新城明珠18单元增设电梯示意图

既有住宅增设电梯现场踏勘意见表

地点：新城明珠18单元

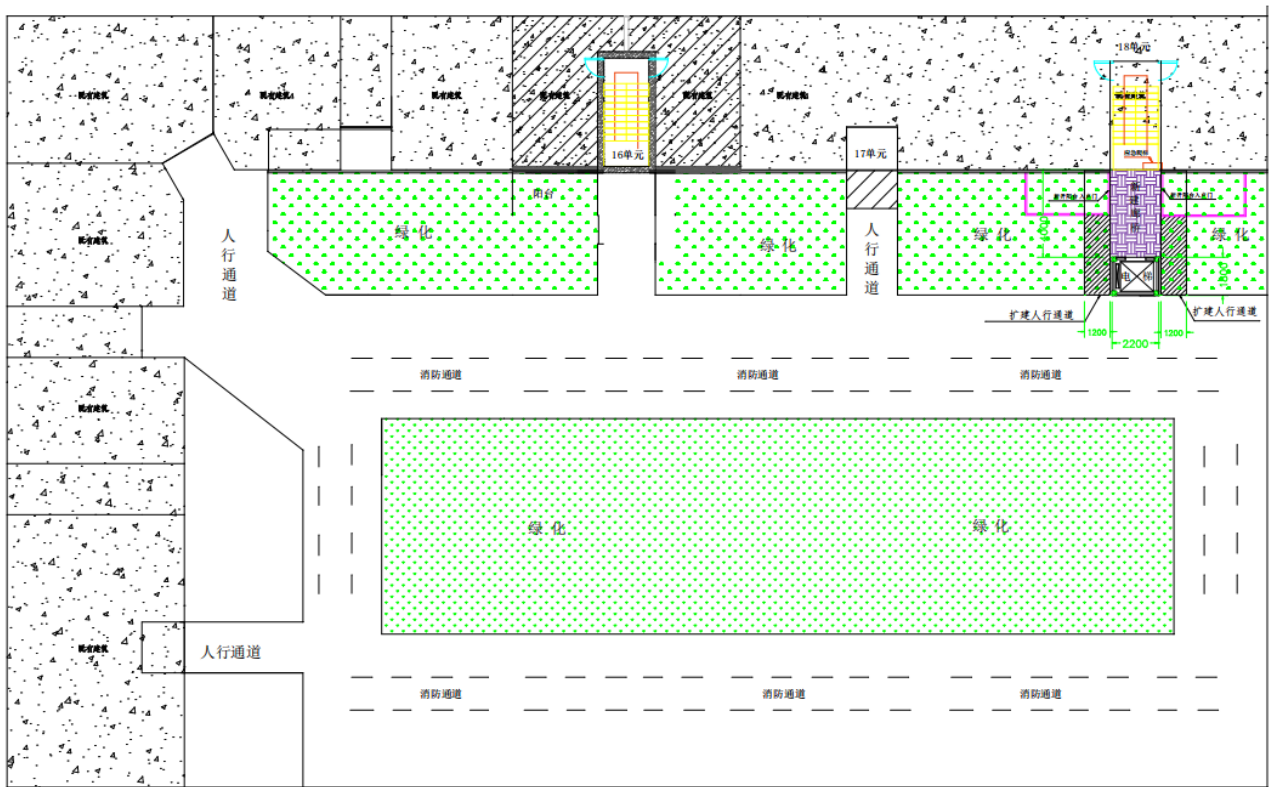
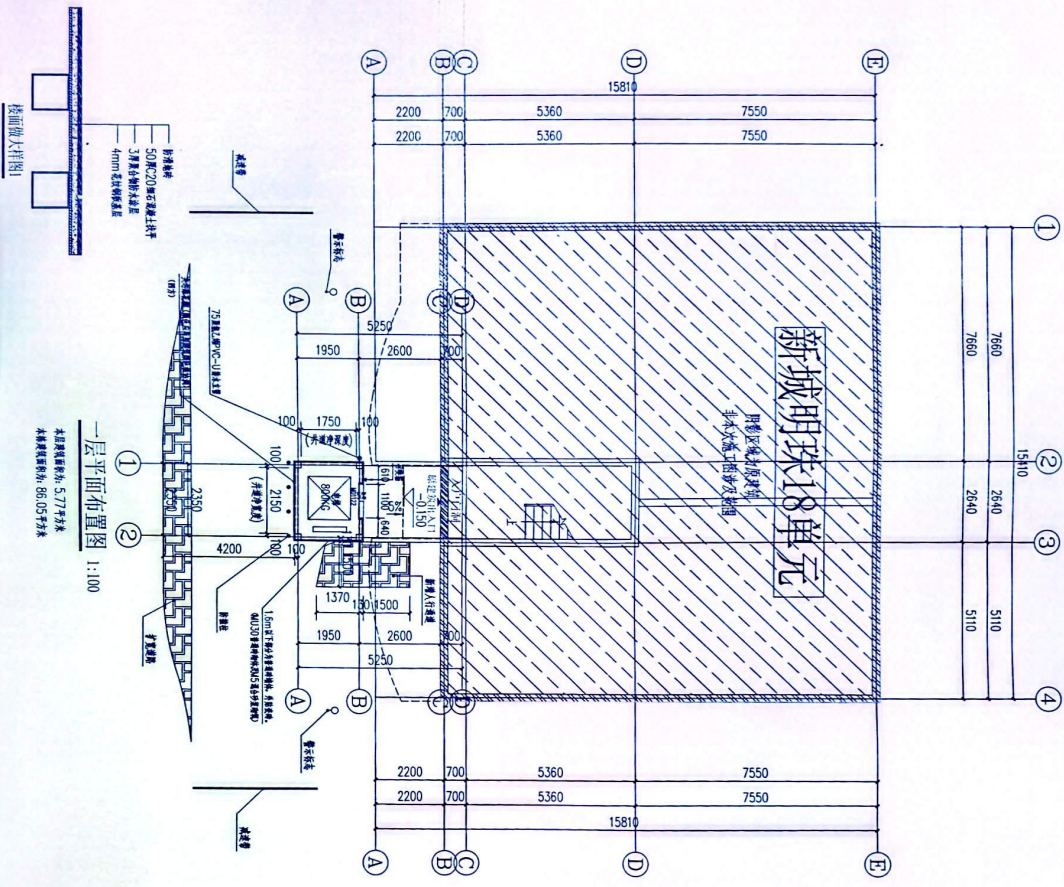
主管部门	初步判断是否具备增设条件	初步判断结论	备注
春晖路街道		<input checked="" type="checkbox"/> 具备 <input type="checkbox"/> 不具备	谢继
规划自然资源部门	用地占用其他权属用地 是 <input type="checkbox"/> 否 <input checked="" type="checkbox"/>	<input checked="" type="checkbox"/> 具备 <input type="checkbox"/> 不具备	电梯设计风格应与建筑外立面风格相协调
	用地占用规划道路 是 <input type="checkbox"/> 否 <input checked="" type="checkbox"/>		
住房城乡建设部门	结构安全方面	<input checked="" type="checkbox"/> 具备 <input type="checkbox"/> 不具备	施工期间，完好后，须保证疏散通道不小于1m，消防通道不小于1.2m，方案须优先保证施工安全
	消防安全方面		
市场监管部门	电梯房屋安全鉴定报告原件	<input checked="" type="checkbox"/> 具备 <input type="checkbox"/> 不具备	
城市管理部门 (涉及占道路、绿地)		<input checked="" type="checkbox"/> 具备 <input type="checkbox"/> 不具备	该项目没占路，需办理占路手续
水电气讯经营单位 (涉及管网迁改)	电信 张凡	<input type="checkbox"/> 具备 <input type="checkbox"/> 不具备	燃气 有天然气管道且无安全隐患
	移动 黄均		自来水 将开挖后确定是否开挖 刘程
	联通 陈永 王健		电力 附近无电缆通道，施工时保护措施。
	广电 陈亮
